Dodatek č. 7
ke smlouvě o dílo č. OR/20/21114
na zhotovení díla

**Obnova Winternitzových automatických mlýnů pro
krajskou galerii“**

ZMĚNOVÝ LIST STAVBY		číslo ZL: 40	
Číslo projektu:	CZ.06.3.33./0.0./0.0/16_036/0015325	Datum 19.04.2022	
Název projektu:	Obnova Winternitzových automatických mlýnů pro krajskou galerii		
Zhotovitel:	Společnost pro obnovu automatických mlýnů v Pardubicích		
Objednatel:	Pardubický kraj		
Na základě oznámení zhotovitele o skutečnostech, které vyžadují provedení změny smluvní a projektové dokumentace, předkládáme tento změnový list. Změna se týká technického řešení díla s dopadem na jeho smluvní cenu.			
Předmět změny Doplnění SDK k čelním a bočním plochám světlíků z interiéru. Doplnění svislé povlakové a tepelné izolace k čelním a bočním plochám světlíků z exteriéru. Popis a zdůvodnění změny: Nutné doplnění chybějících výměr položek SOD pro řádné dokončení světlíků			
Veškeré vykonané práce budou splňovat podmínky smlouvy o dílo a budou provedeny ve stejné kvalitě co do jakosti materiálů, provedení apod. tak, jak požaduje nebo předpokládá dokumentace zakázky pro celé dílo.

ZL 40 - Doplnění SDK k vnitřním plochám světlíků a doplnění vnější izolace svět

výřez z v.č. D.1.1.325 Nový střešní světlík velký - svislý řez - exteriérové lamely stínění

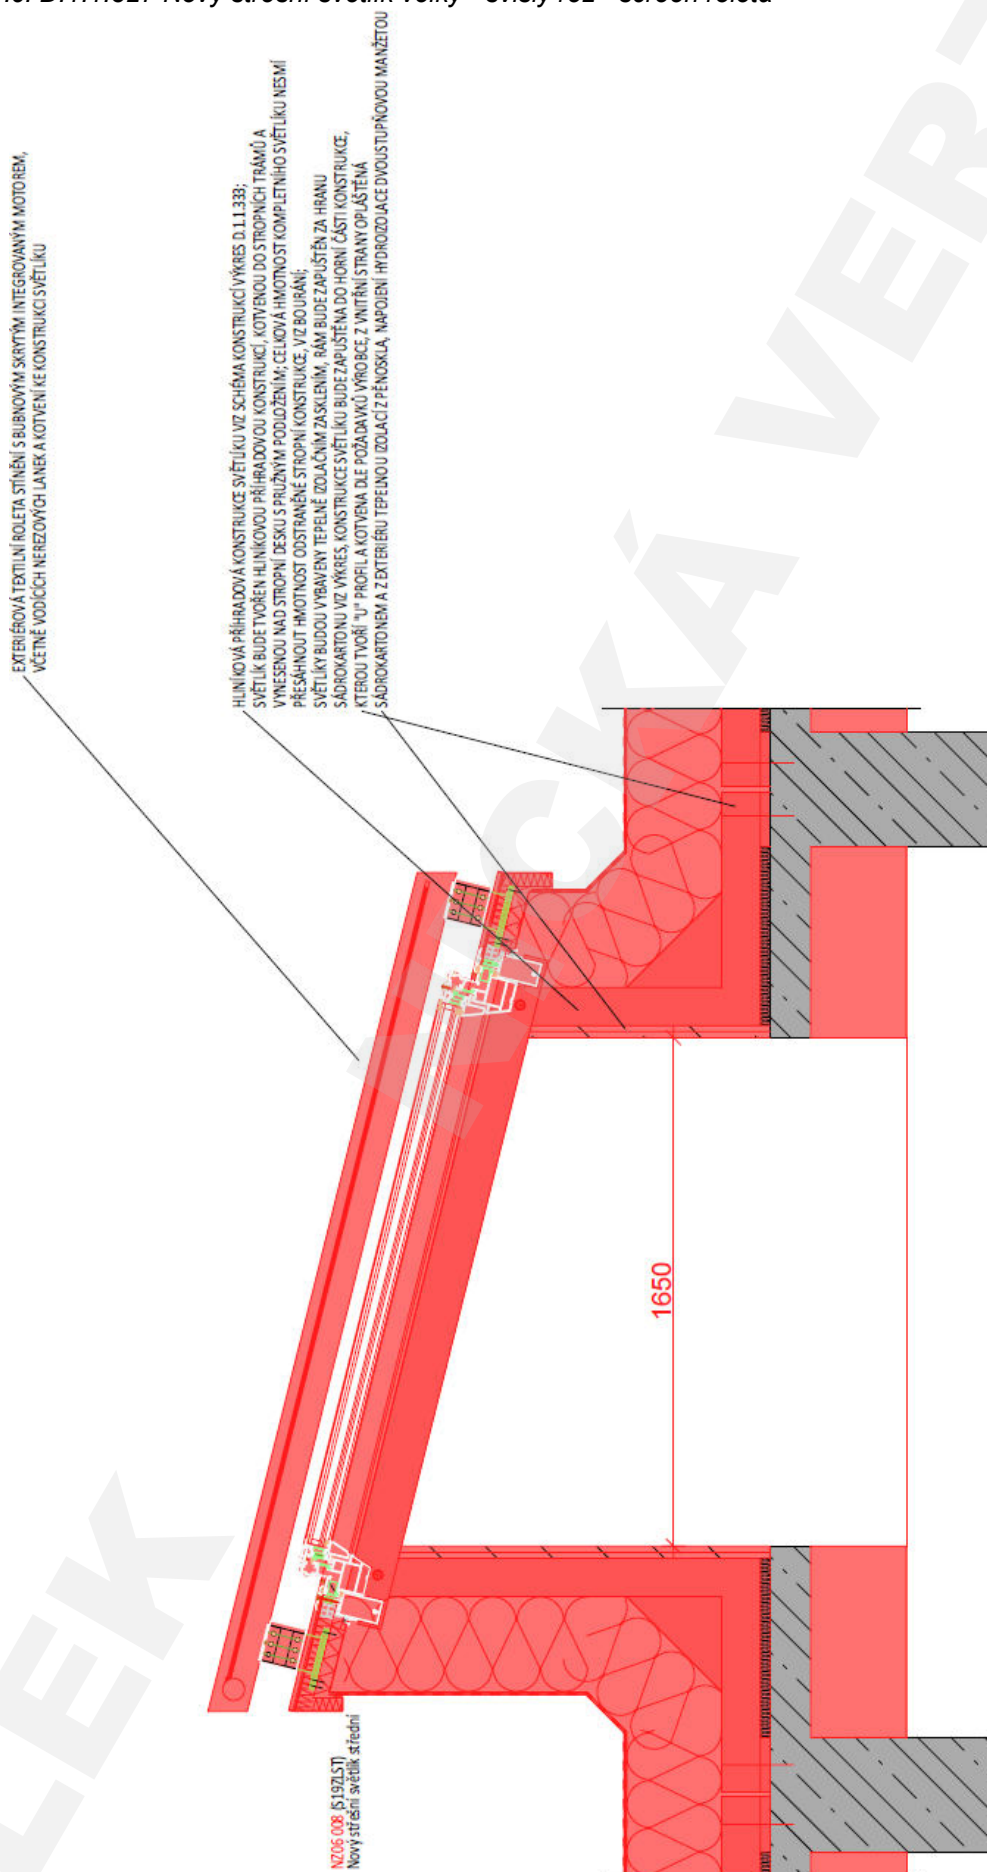
S tím my nesouhlasíme, protože nám tam chybí jasná definice v rámci výkazu výměr, co položka obsahuje a co ne. Za mě to ani jasně nevzní z popisu té první strany ve wordu, protože ten světlík bude funkční i bez vnitřního sádkartonu a vnějšího zateplení a hydroizolací. Posílám i výřez výkresu a skladbu konstrukce.

S přihlédnutím k posouzení v kap. D.3.2, lze souhrnně konstatovat, že ve formě, jakou je předmětná položka 1 konstruována, pak může průkazně obsahovat nejvýše montážní práce provedení tepelné izolace z pěnového skla, souvrství střešní krytiny z 2x SBS modifikovaných pásů a vnitřního opláštění z SDK; rozhodně ovšem neobsahuje dodávku materiálu vlastní tepelné izolace z pěnového skla, souvrství střešní krytiny z 2x SBS modifikovaných pásů a vnitřního opláštění z SDK.

Konstatujeme, že předmětná položka 1 (položka č. 1320, kód položky 767621093,1), předmětná položka 2 (položka č. 1321, kód položky 767621094,1) a předmětná položka 3 (položka č. 1322, kód položky 767621095,1), podle našeho názoru objektivně obsahují montážní práce skladebního souvrství SV06b resp. SV06e na svislých stěnách světlíků z vnější strany (střešní rytina s SBS modifikovaných pásů, tepelná izolace z pěnového skla) a z vnitřní strany (opláštění z SDK).

Subject: RE: WAM - návštěva statika

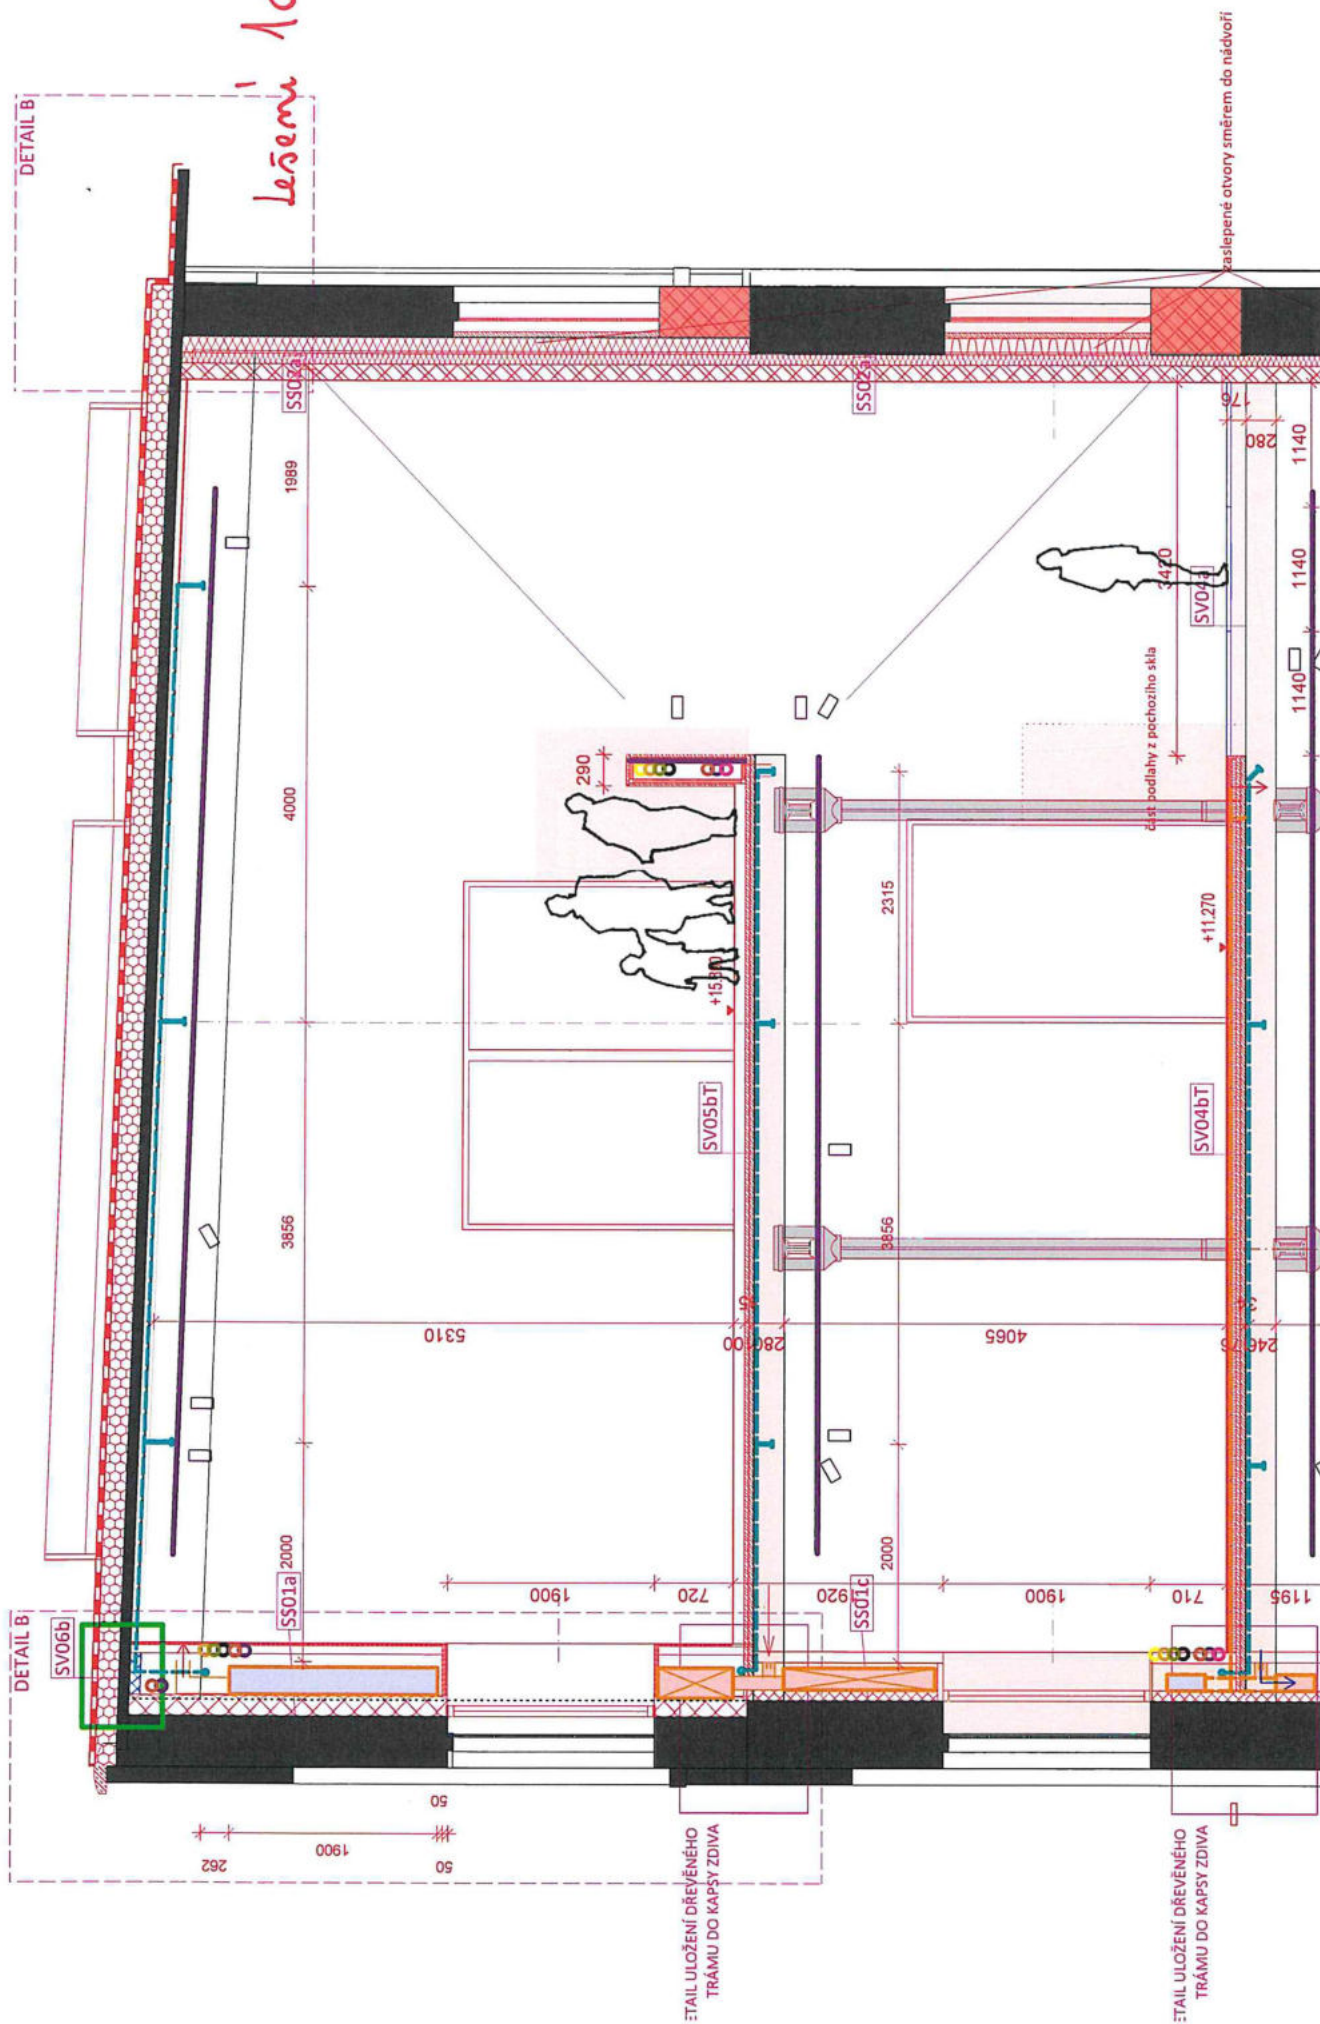
Hloubka základů bude jen do nezámrné hloubky podle poslaného výkresu - tedy ne 1,5m, ale asi cca 900mm. Změnu základů navrhujeme provést bez změn VV. Vyzdění sloupků by bylo přiřazeno úpravě projektu nádvoří.

Vzhledem k existenci žb věnce na původním místě pro rozvaděč výtahu V3, o kterém jsme nevěděli, navrhujeme přesun rozvaděče do polohy na výkrese. (Otočení do m. 5.05 není vhodné vzhledem k využití stěn místnosti). RS bude zazděn do zateplené přičky, přička bude rozšířena z 250 na 300mm tak, aby RS měl do m. 5.31 záda 50mm. Navrhuji tuto změnu započíst bez změn VV - zvětšení tl. přičky, ale zmenšení její výměry, nebourání otvoru pro RS na původním místě...

VÝTAH V2

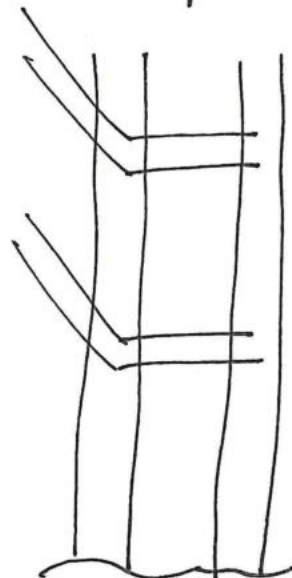
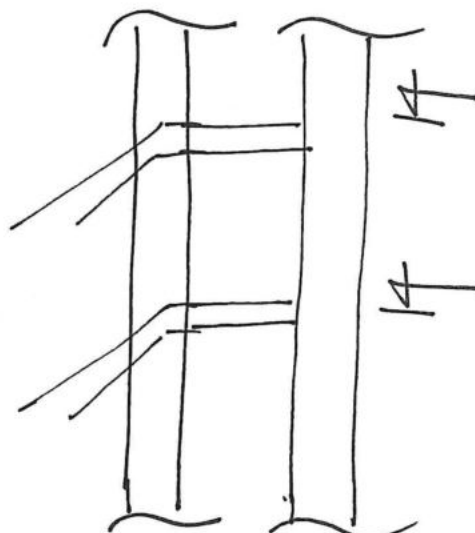
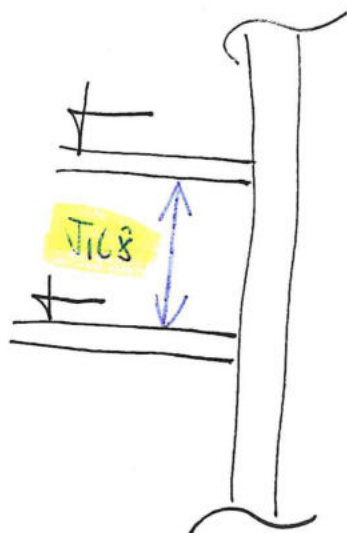
- osadit do jemnozrnné kaly
- příložky přivazet po 300 mm při teplotě ~ 500-600 °C.
- patní a vchodový profil $L 80 \times 8$. osadit také do kaly.
